**AREA TECNICA
Settore Territorio**

VERIFICA DI ASSOGGETTABILITÀ A VALUTAZIONE AMBIENTALE STRATEGICA
ai sensi della DCR 13/03/2007 n. 351, della DGR 10/11/2010 n. 761 e della DGR 25/07/2012 n. 3836

PIANO ATTUATIVO IN VARIANTE AL PGT DI SARONNO

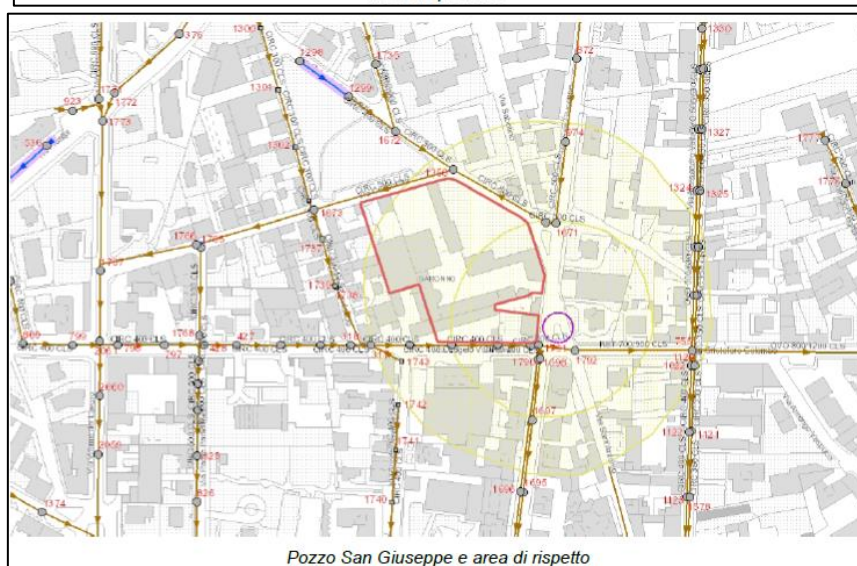
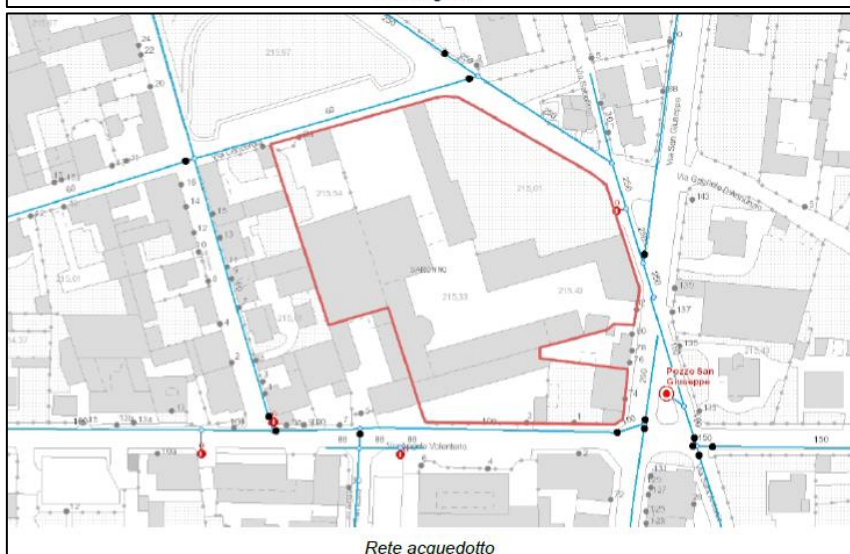
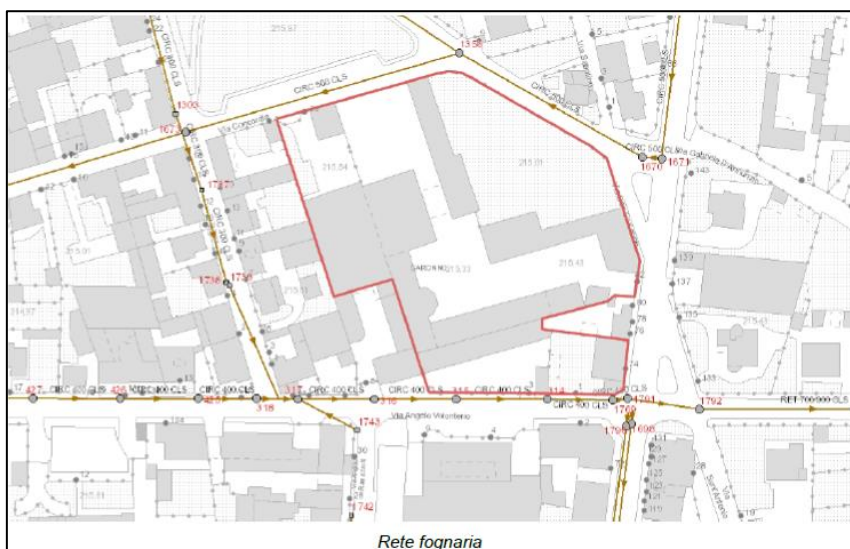
In allegato alla presente nota, si trasmette estratto dell'area d'interesse con l'indicazione della rete di acquedotto e fogna esistente, dalle quali si evince che l'area risulta vicino ad entrambi i servizi.

Le reti idriche e le condotte fognarie, indicate nelle planimetrie allegate, provengono da una digitalizzazione delle cartografie comunali ricevute al momento di passaggio della gestione del servizio alla scrivente Società; i tracciati identificano la struttura delle reti idriche e fognarie con l'esclusione degli allacciamenti, fornendo indicazioni da considerarsi meramente orientative. Si prescrive pertanto di verificare l'effettiva eventuale presenza di interferenze, anche sulla base delle planimetrie inviate, rammentando che, in ogni caso, qualsiasi nuova realizzazione deve prevedere una fascia di rispetto di almeno 1 metro dall'estradosso delle tubazioni della rete pubblica.

Si rimane a disposizione per eseguire i tracciamenti sul posto eventualmente necessari, per l'esecuzione dei quali dovrà essere inviata opportuna richiesta a info@alfavarese.it.

Qualora a seguito dei suddetti accertamenti si rendesse necessario lo spostamento delle reti di acquedotto e/o fognatura allo scopo di risolvere l'interferenza, si dovrà richiedere ad ALFA uno specifico preventivo per la valutazione di dettaglio delle condizioni tecniche ed economiche dell'intervento.
